LOGE GARDIEN 20 M² ET ASSAINISSEMENT — SP 1 CHERRAT — VARIANTE A

Guide génie civil et dossier de validation — redessin depuis le plan d'équipement CHR 4, le plan BA indice D (13/05/2026) et le décorticage loge + assainissement

Déviations site Cherrat — LGV Kénitra-Marrakech (SP 1) · Indice B · 05/11/2026

Points à valider — fiche de visa BET / MOE / ONEE

FONDATIONS ET ASSAINISSEMENT (coupe à -0,05)

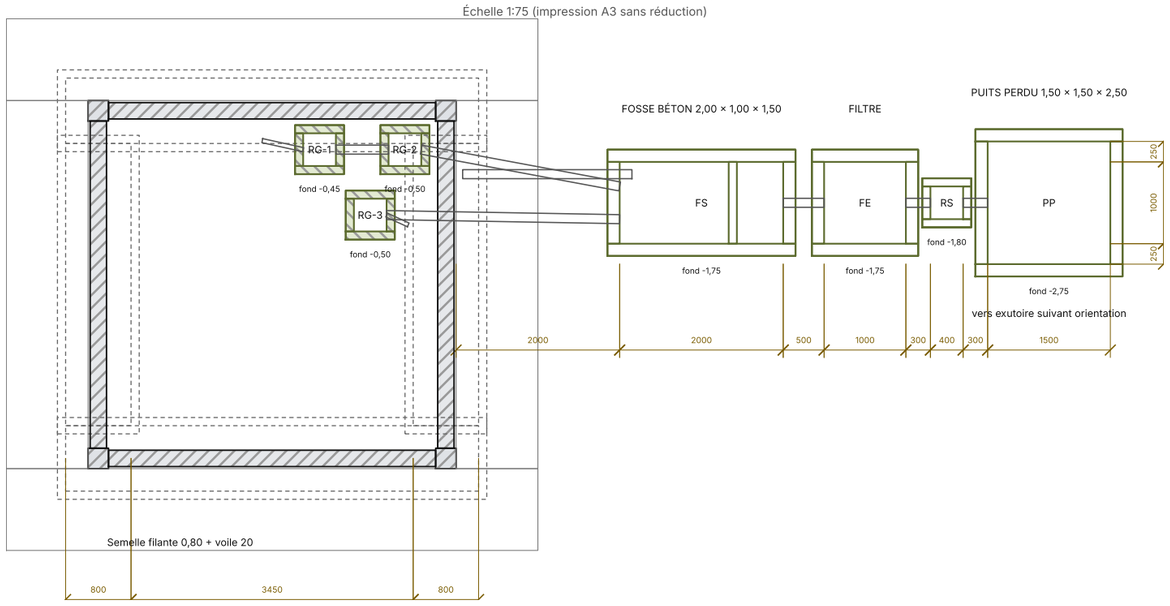
N°	Thème	Constat	Qui tranche	Avis / décision	Visa
1	Cohérence	Fondations selon le plan BA indice D (13/05/2026) : semelle filante sous voile BA 20 jusqu'au dallage, puis agglos ; 4 poteaux 25×25 (4T14). Largeur retenue 0,80 (Khalid, 05/11) alors que le texte du plan indique « semelle filante 60×20 ».	BET STAM		
2	Cohérence	Décorticage de juin périmé (semelles isolées 0,80, poteaux 20×20, chaînage CH, soubassement) : métré béton / acier à reprendre sur l'indice D.	Achats		
3	Cohérence	Plan guide STAM « BA fosse septique » (reçu le 15/10) : fosse béton 2 compartiments 2,00 + 1,00 × 1,50 int., voiles 20, puits filtrant H 8,00 m. Non retenu (choix confirmé le 05/11 : fosse 2,00 × 1,00 × 1,50, puits perdu 1,50 × 1,50 × 2,50) : à faire acter par le BET.	BET STAM / MOE		
4	Cohérence	Chaîne de cotes Nord : 1,15 et 1,05 écrits mais 1,30 et 0,90 mesurés au dessin (somme 2,20 identique). Fenêtre C0 placée de 1,30 à 2,30 (dessin, au-dessus de l'évier).	Archi / BET

COUPE A-A (séjour, vue vers le Nord)

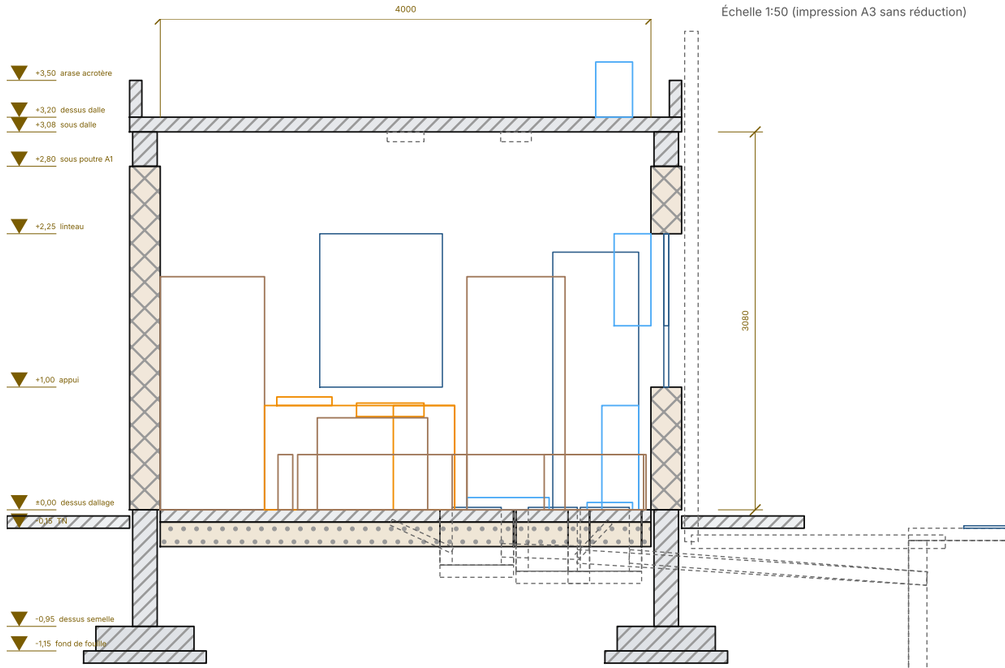
5	Validé	Menuiseries : « C0 » du plan = C2 1,25 × 1,00 ; « C2 » du plan = C3 0,75 × 0,75 (validé par Khalid le 05/11).	—		
6	Cohérence	Dalle : 12 cm et acrotère 50 au plan BA, 10 cm et 32 en coupe A-A. Retenu dalle 12 (BA) et arase acrotère +3,50 (coupe A-A) : à confirmer.	BET STAM		
7	Cohérence	Dallage : « 5 / 8 » en coupe A-A, 10 cm au décorticage. Retenu dallage 10 sur hérisson 20.	BET		
8	Cohérence	Trottoir périphérique : 0,50 en vue en plan, 1,00 au détail BA. Retenu 1,00 (BA).	BET		
9	Validé	Assainissement (schéma non coté au plan) : regards 40 × 40, filtre épurateur en béton 1,00 × 1,00, puits perdu 1,50 × 1,50 × 2,50 à l'Est, toutes les eaux par la fosse (validé par Khalid le 05/11).	—		
10	Validé	Regards RG-1 à RG-3 sous le dallage intérieur, tampons hermétiques (validé par Khalid le 05/11).	—		
11	Exploitant	SP1 est une station d'eau potable : distances du puits perdu à la bâche 500 m³, aux conduites et à tout captage à faire confirmer par l'ONEE.	ONEE-BO

COUPE B-B (sanitaire, fosse, filtre, puits perdu)

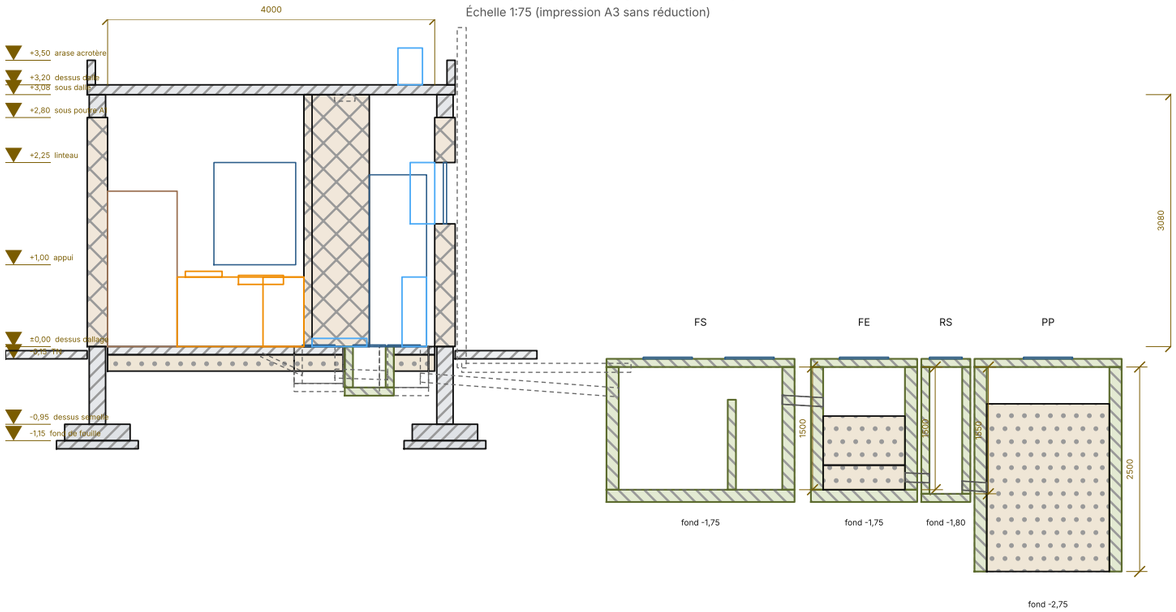
12	Assainissement	Perméabilité du sol inconnue pour le puits perdu : essai de percolation à faire avant exécution.	Géotechnique		
13	Assainissement	Ventilation de la fosse non dessinée : ajoutée en Ø110 le long de la façade Est jusqu'à +3,90.	BET		
14	Réseaux	Absents des plans : arrivée d'eau potable, alimentation électrique (depuis le TGBT), tableau, éclairage extérieur, mise à la terre.	MOE / électricien		
15	GC	Cloisons intérieures et équipements non cotés : relevés à l'échelle du dessin (± 5 cm).	Archi		
16	GC	Implantation : le contrôle au levé du 30/10/2026 place la loge 28 à 50 cm au nord de sa position théorique. Calage NGM à fournir.	Topographe		
17	GC	Terrasse pente 2 % : étanchéité, forme de pente et gargouille non détaillées.	BET		
18	Fosse béton	Fosse 2,00 × 1,00 × 1,50 int. en C25 XA2, cloison aux 2/3, 2 tampons 60×60 (choix confirmé le 05/11).	BET
